Sobreequipamento do Parque Eólico da Raia – Subparque Eólico de São Cornélio

ESTUDO DE IMPACTE AMBIENTAL

VOLUME 4 – ELEMENTOS COMPLEMENTARES AO ESTUDO DE IMPACTE AMBIENTAL

Figura 16 - - Enquadramento do Projeto na Carta Neotectónica de Portugal Continental.

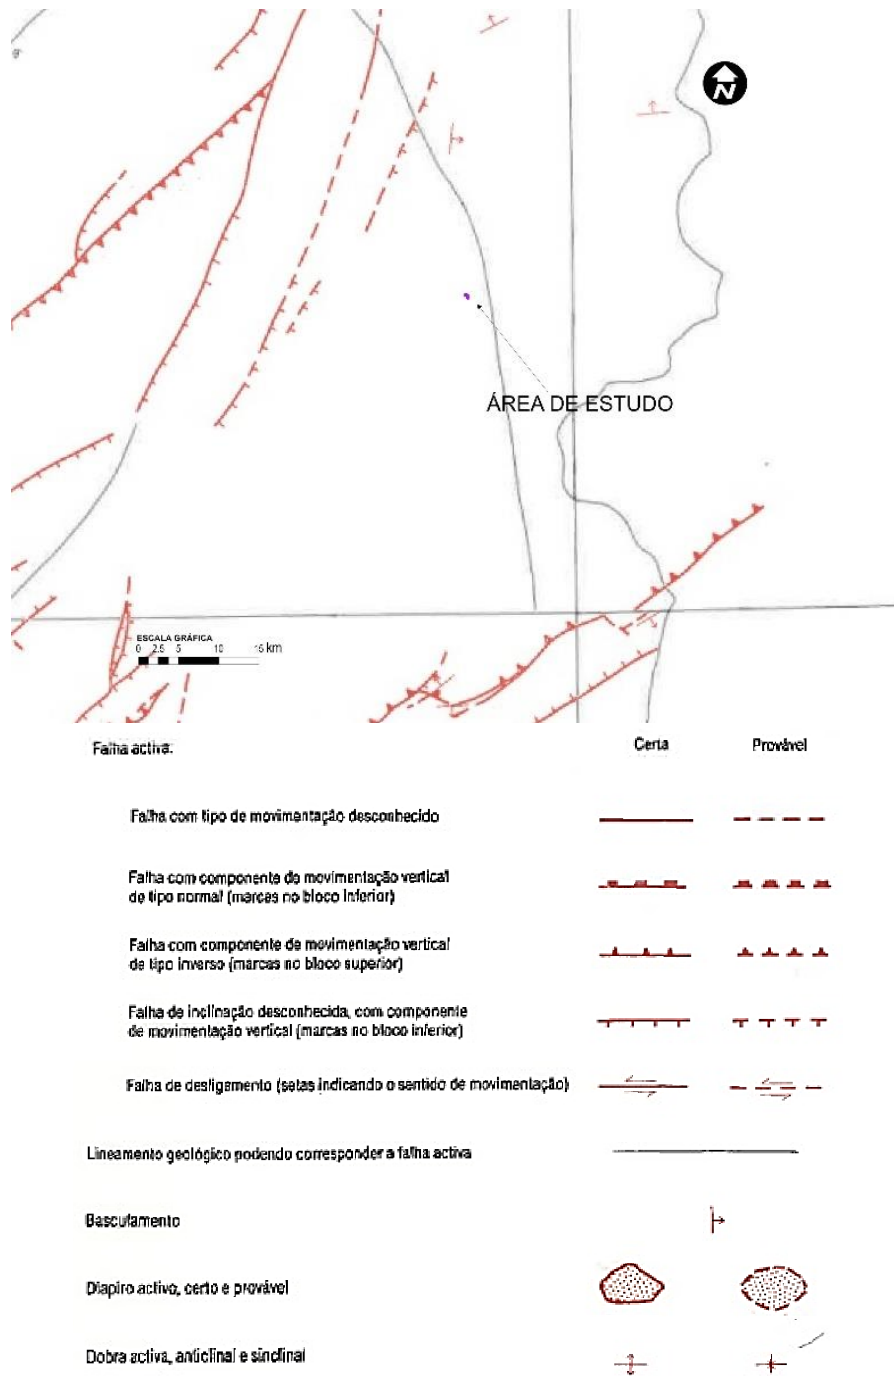
- ***“Correção da localização da área de estudo assinalada na Carta Neotectónica de Portugal Continental à escala 1/1 000 000 (Figura 16)”***.

Sem prejuízo do acima referido, solicita-se a correção da localização da área de estudo assinalada na Carta Neotectónica de Portugal Continental à escala 1/1 000 000 (Figura 16).

Na Figura seguinte apresenta-se a correção da localização da área de estudo assinalada na Carta Neotectónica de Portugal Continental à escala 1/1 000 000 (Figura 16), conforme solicitado pela Comissão de Avaliação do EIA.
